## Tilsynsrapport for §9 tilsyn 27-05-2026 i forbindelse med forurening af grøft/tilløb til Videbæk Bæk:

Adresse:	Ringkøbingvej 10, 6920 Videbæk
Type:	§9 tilsyn – d. 27-05-2026

Bilag 2: Oversigtskort (Ortofoto) med aftegninger af dræn

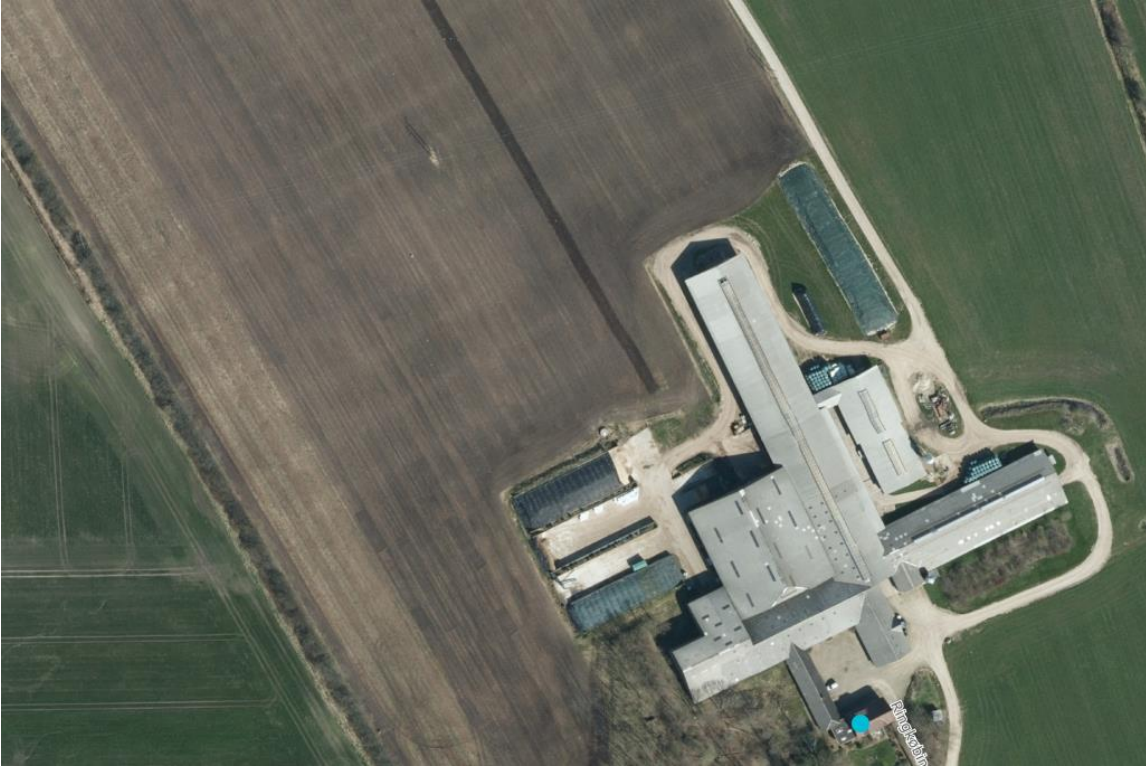
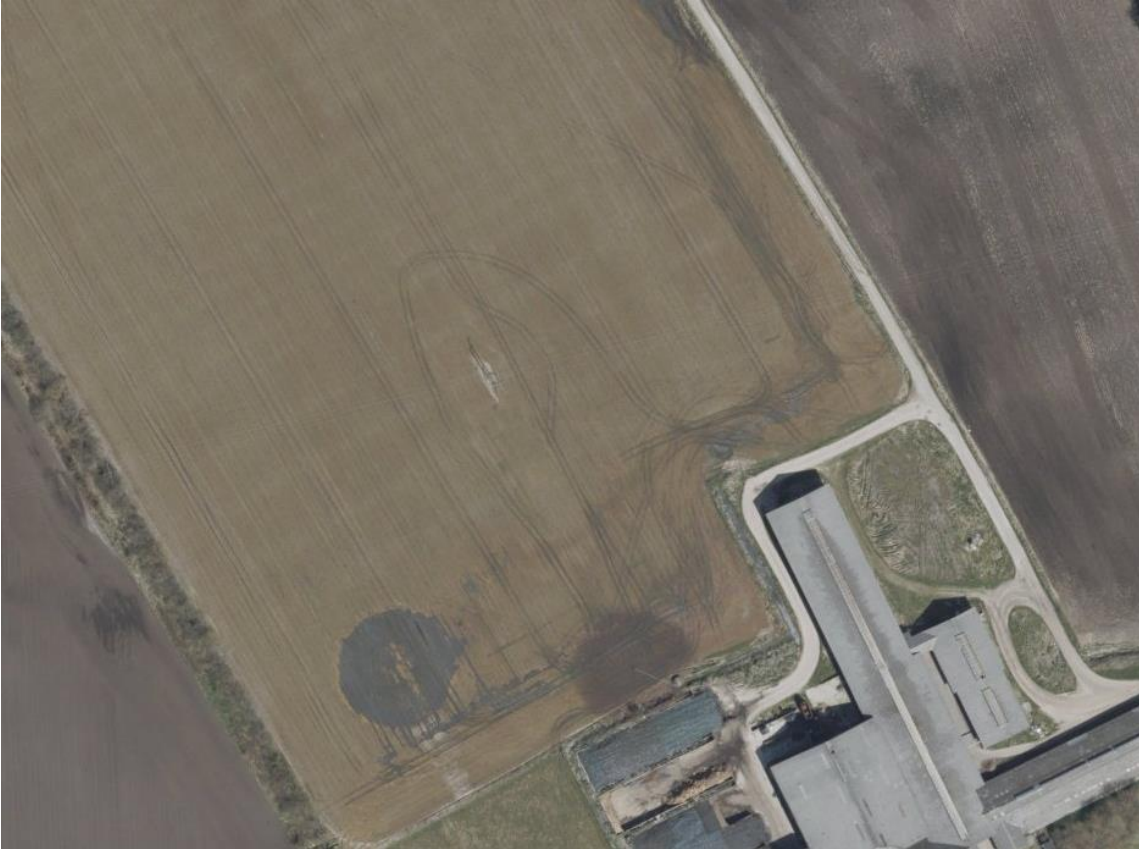
- Det er kommunens vurdering, at markarealet nord for ensilagesiloer ikke er egnet for udsprinkling af restvand, da afstandskrav fra sprinkler til dræn på 15 meter ikke kan overholdes (se bilag 2).
- **Dette betyder, at der ikke må udsprinkles restvand på marken nord for ensilagesiloer.**
  - Vurderingen er baseret ud fra Ortofoto, hvor aftegninger af dræn ses, samt oplysninger fra Hedeselskabet om drænområde.
- Hvis restvand fremadrettet udsprinkles skal landbrugets byggeblad: "Udsprinkling af ensilagesaft og restvand" følges:
  - Restvand skal udsprinkles på et tilstrækkeligt stort areal, så næringsstoffer bliver opsamlet af afgrøder. Restvand må ikke afstrømme fra udsprinklingsareal.
  - Der skal etableres tilstrækkelig bufferkapacitet (minimum 86 m<sup>3</sup>).
  - Restvand må kun udsprinkles på areal, hvor der ikke er dræn i nærheden.

Udsprinkling af restvand	<p><u>Udsprinklingsareal:</u></p> <p>Markareal nord for ensilagesiloer er gennemgået via ortofotos fra perioden 1995 til 2026, se bilag 2.</p> <p><b>Det er kommunens vurdering, at marken er gennem-drænet med ca. 20 meters mellemrum.</b></p> <ul style="list-style-type: none"><li>- Markarealet er også omfattet af drænområde, "hvor Hedeselskabet har projekteret, og efter al sandsynlighed udført dræning. Her ud over kan der, siden Hedeselskabet udførte dræninger, være udført dræning af selve lodsejeren / entreprenører."</li></ul> <p><u>Vurdering af udsprinklingsareal:</u></p> <p><b>Det er kommunens vurdering, at markarealet ikke er egnet for udsprinkling af restvand, da afstandskrav fra sprinkler til dræn på 15 meter ikke kan overholdes.</b></p> <p><b>Dette betyder, at <u>der ikke må udsprinkles på marken nord for ensilagesiloer.</u></b></p> <ul style="list-style-type: none"><li>- Vurderingen er baseret ud fra ortofoto, hvor aftegninger af dræn ses, samt oplysninger fra Hedeselskabet om drænområde.</li></ul> <p>Restvand er i vinterperiode 2025/2026 udsprinklet via mindre sprinkler på markareal nord for ensilagesiloer.</p> <p>Det vurderes, at der er udsprinklet mere restvand, end afgrøderne har kunnet optage.</p> <ul style="list-style-type: none"><li>- Restvand er afstrømmet fra udsprinklingsareal enten til "vejgrøft" eller til drænet markareal.</li></ul> <p>Der er risiko for, at restvand trænger ned i dræn og dermed ender i vandløb.</p>

- Mark nord for ensilagesiloer må ikke anvendes til udsprinkling af restvand, da afstandskrav til dræn (på 15 meter) ikke kan overholdes.
